**Revisión de las respuestas a la solicitud de propuestas técnicas y de costo
(RFP) para la interconexión MEVA II / REDDIG**

RESPUESTA DEL PROVEEDOR DE SERVICIO MEVA II AL RFP MEVA II / REDDIG

***Answers to the New Additional Questions by the MEVA II Service Provider
on the MEVA II / REDDIG RFP
(received on 27 September 2007)***

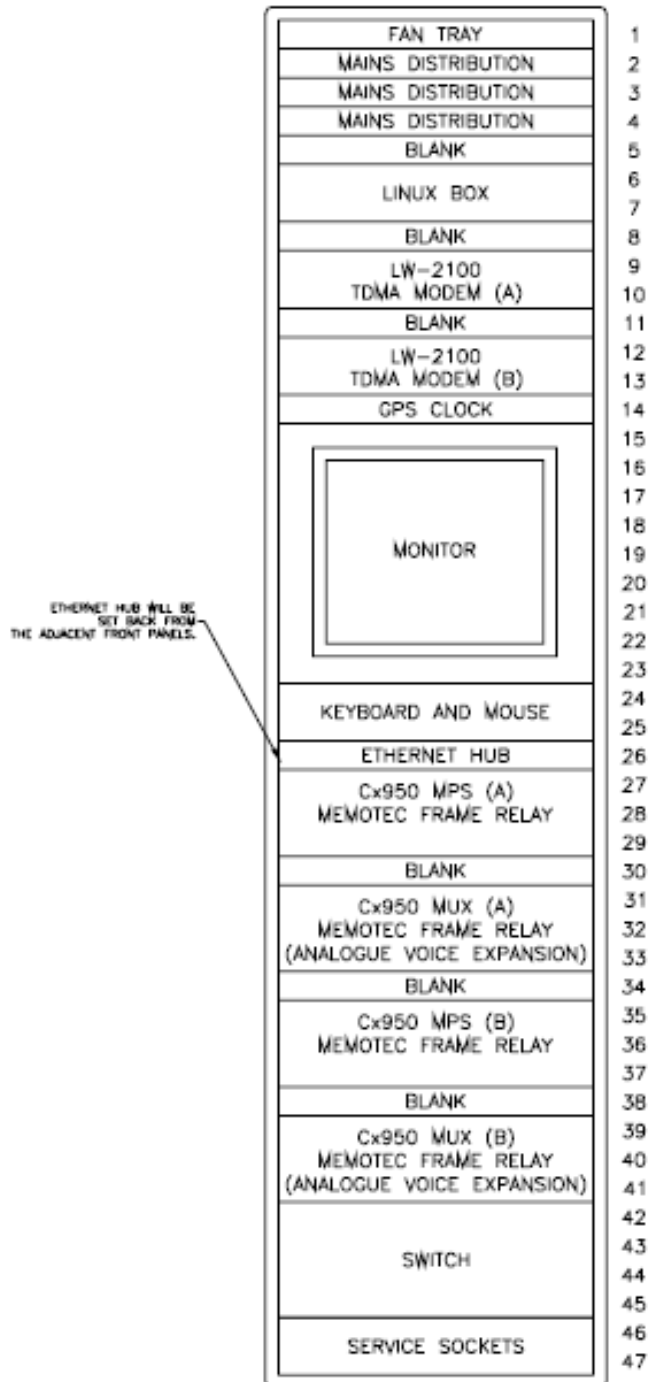
3) How much open rack space is available at the REDDIG Interconnect sites?

Answer: Please see attachments at this respect.

Venezuela - Station Rack

* GPS Clock not installed

Block diagram for Colombia and Venezuela stations

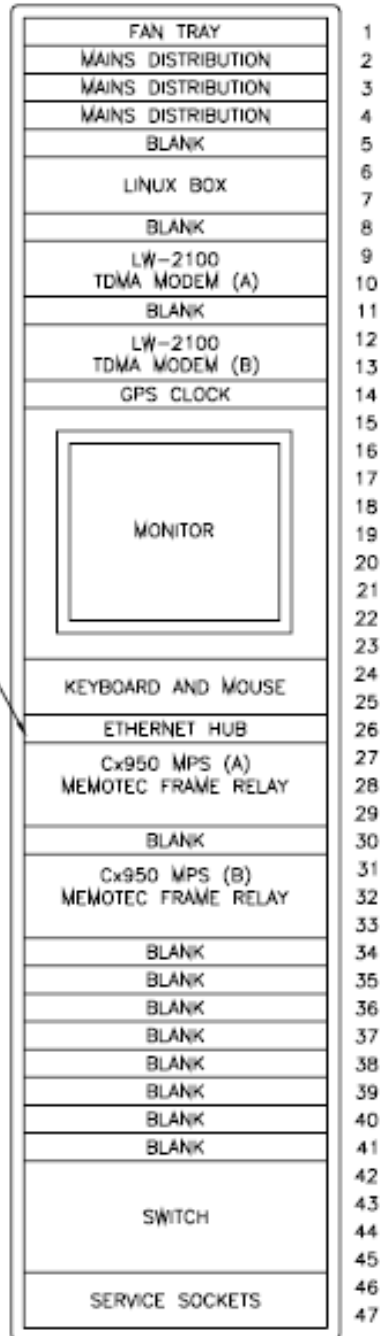
6) Please provide a block diagram of Colombia and Venezuela that shows switching between components.

Answer: Please see the attachment at this respect.
